Modulo per la presentazione delle osservazioni per i piani/programmi/progetti sottoposti a procedimenti di valutazione ambientale di competenza statale

ID: Codice procedura (ID_VIP/ID_MATTM): 12691

“Progetto di un impianto eolico denominato “Pitigliano” ubicato nei comuni di Pitigliano (GR) e Sorano (GR) costituito da 20 (venti) aerogeneratori di potenza nominale 7,0 MW per un totale di 140,0 MW con relative opere connesse ed infrastrutture indispensabili”

TESTO DELLE OSSERVAZIONI

Analisi di Intervisibilità Cumulativa delle Pale Eoliche

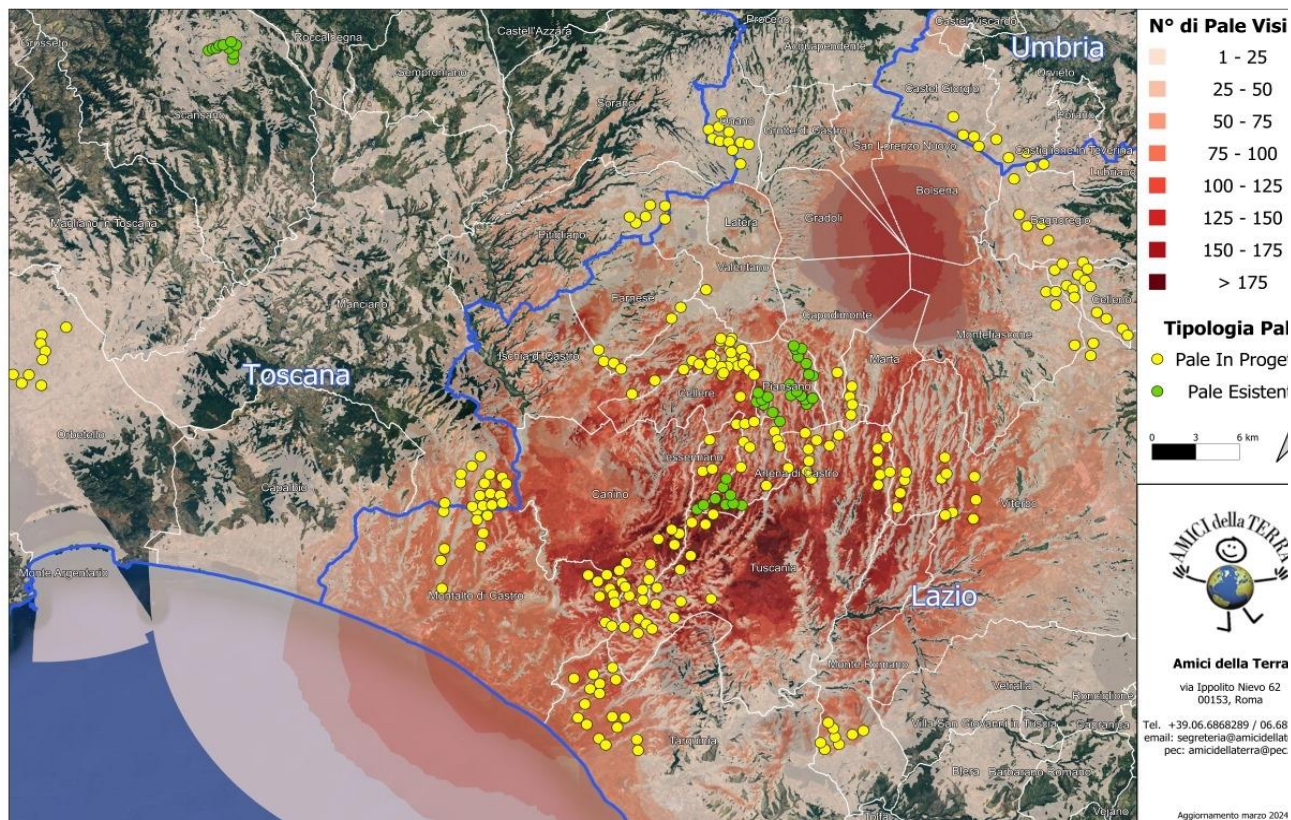
Riguardo al cumulo degli impianti FER, le mappe prodotte dalla proponente riguardano, come già evidenziato, soltanto una parte molto piccola degli impianti FER dell'area intermedia e vasta e in particolare di quelli eolici che contribuiscono a creare un notevole cumulo e la saturazione del territorio tosco laziale. Riguardo al cumulo dei soli impianti eolici si riporta la mappa dell'intervisibilità degli impianti eolici elaborata dall'Associazione nazionale “Amici della Terra”.

Se agli impianti eolici rappresentati qui sopra che non comprendono sia l'impianto eolico Pitigliano e le altre 14 pale del progetto eolico in verifica amministrativa sempre nel territorio di Pitigliano si aggiungono i migliaia di ettari (7000 fin'ora) di territorio occupato dagli impianti fotovoltaici e agrivoltaici e dalle altre tipologie appare chiaro il numero spropositato degli impianti FER nella bassa toscana e nella Tuscia.

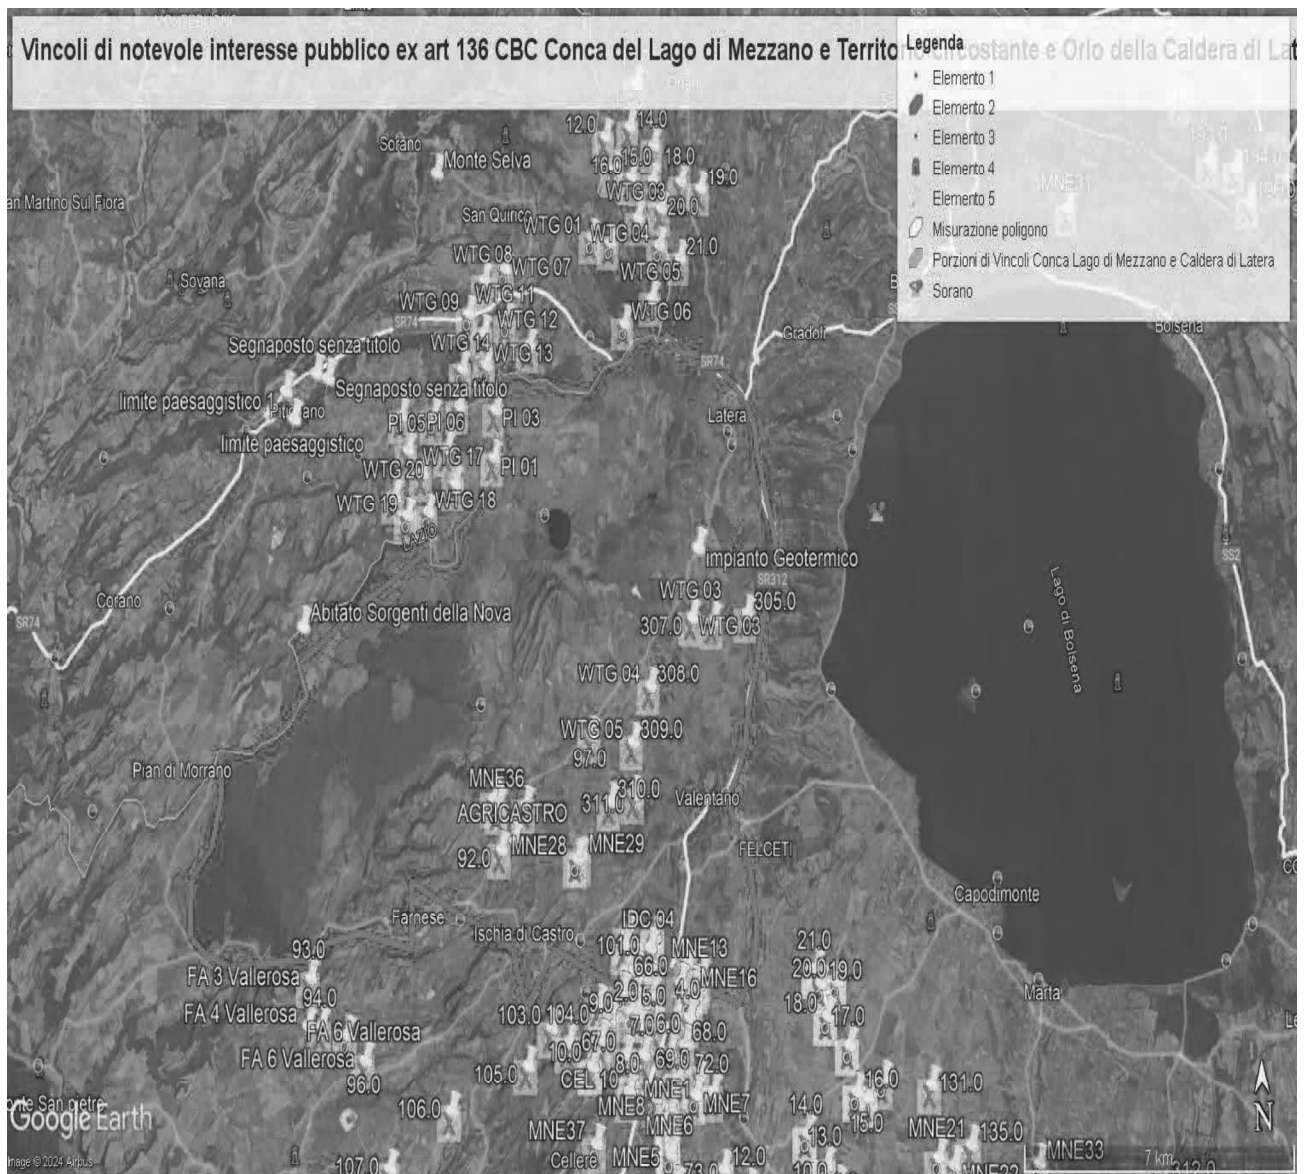
Al contrario si evidenzia che l'impianto eolico industriale citato non solo ricadrebbe con tutti e 20 gli aerogeneratori all'interno delle fasce di rispetto di 3 km di due vincoli paesaggistici di notevole interesse pubblico esistenti nella Regione Lazio e con una parte di essi nel vincolo paesaggistico del Centro abitato di Sorano (GR) quindi in aree non idonee all'installazione di impianti di energia rinnovabile. Addirittura, alcuni aerogeneratori sarebbero ubicati a poche centinaia di metri dai perimetri dei due vincoli paesaggistici laziali ex art 136 del CBC.

Come è illustrato nell'immagine si ribadisce che l'impianto industriale "Pitigliano" ricade completamente all'interno delle fasce di rispetto dei due vincoli di notevole

IMMAGINE n. 2 Impianto eolico industriale “Pitigliano” e distanze aerogeneratori dai Vincoli della Conca del Lago di Mezzano...

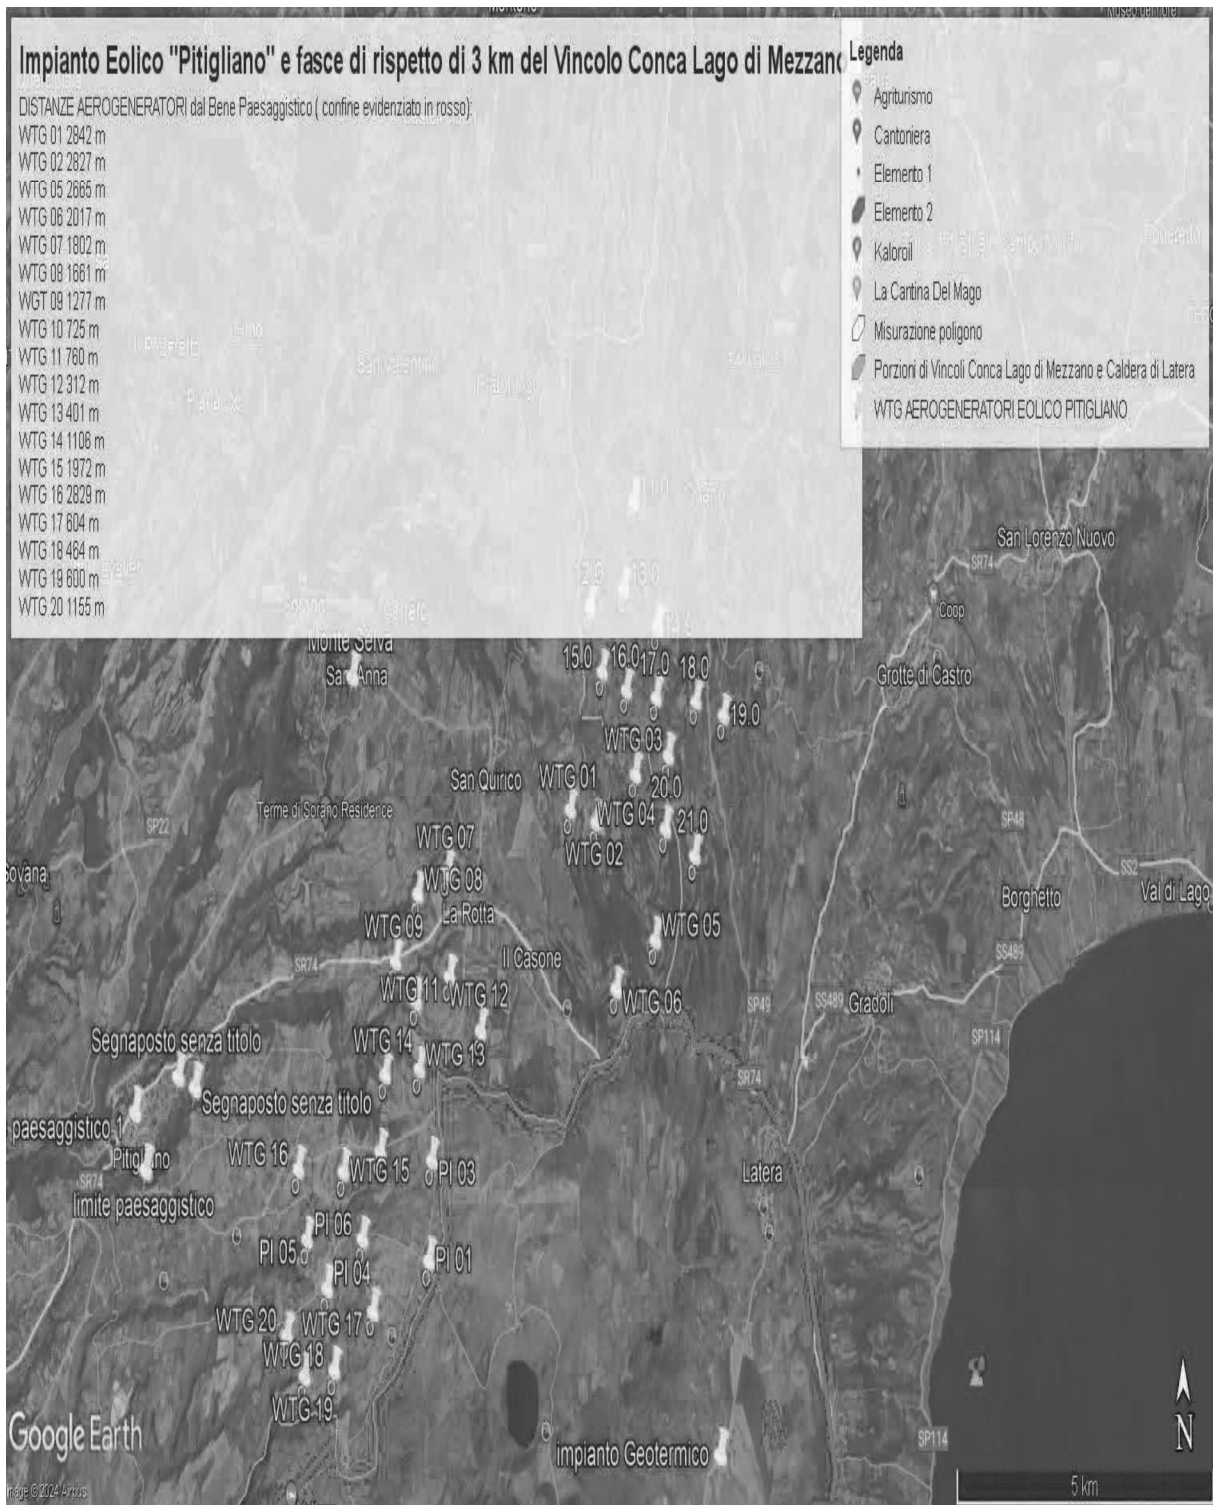
Inoltre, come sostiene la Proponente parte dell'impianto si verrebbe a trovare a 3,5 km dal centro abitato di Sorano. Infatti, tre degli aerogeneratori WTG 08, 09, 10 sono addirittura all'interno delle fasce di rispetto dei 3 km del suo vincolo paesaggistico di notevole interesse pubblico ex art 136 del CBC. Si evidenzia che così si crea

IMMAGINE n. 4 Si evidenzia che i tre aerogeneratori WTG 07, WTG 08 e WTG 09 impattano con il vincolo paesaggistico di notevole interesse pubblico del Centro Storico di Sorano. Il WTG 07 si troverebbe a 2828 m, WTG 08 2504 e WTG 09 2990. Il cavidotto dell'impianto invece impatta in buona parte del Vincolo paesaggistico ex art. 136 del CBC del Centro Storico di Pitigliano.

IMMAGINE n 5. Mappa eolici elaborata dall'Associazione Amici della Terra. La mappa evidenzia il cumulo degli impianti tra Lazio e Toscana.

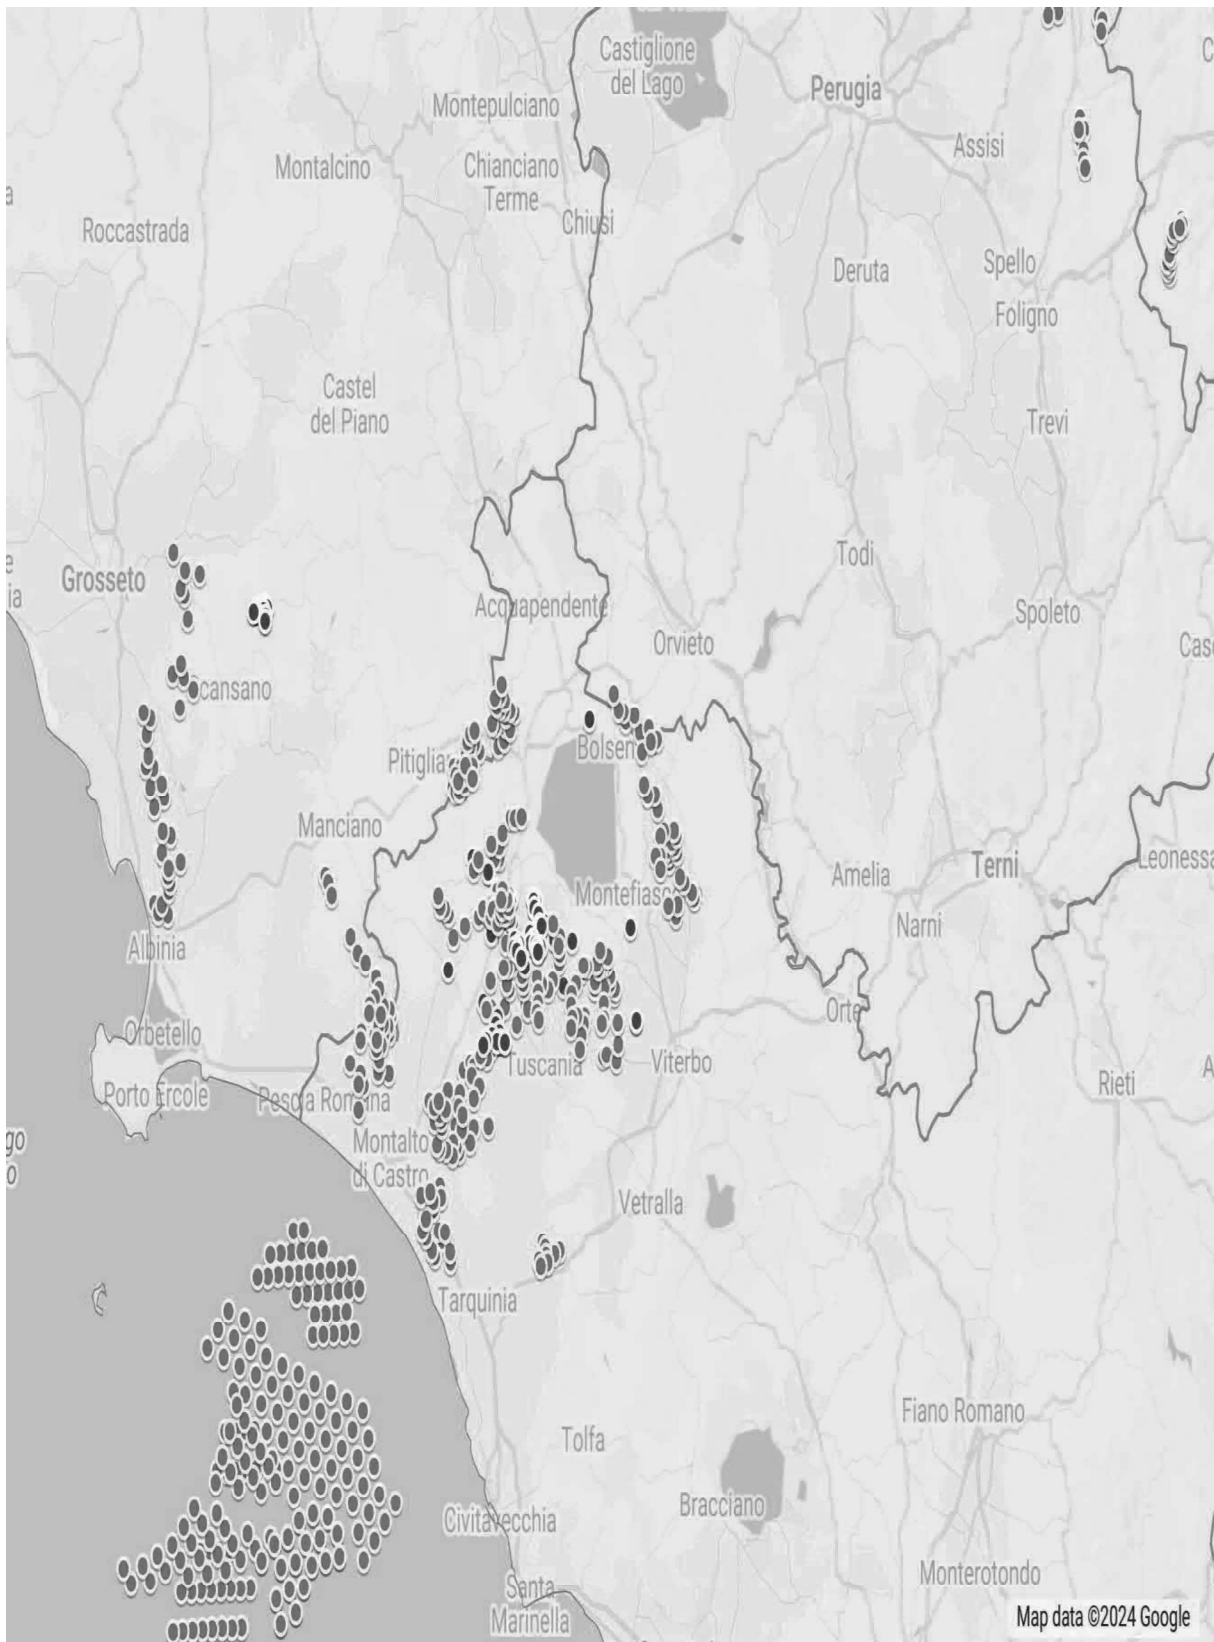
Gli aerogeneratori dell'impianto eolico “Pitigliano” si verrebbe a trovare da poche centinaia di metri dalle “pale” dell'eolico “Rempillo” ai due chilometri dell'impianto “Montarzo” di Onano senza contare la presunta vicinanza con gli

altri 14 aerogeneratori del progetto eolico industriale ancora in verifica amministrativa. A queste si aggiungerebbero le pale dell'eolico, il geotermico e agrivoltaico di Valentano, Latera e Farnese.
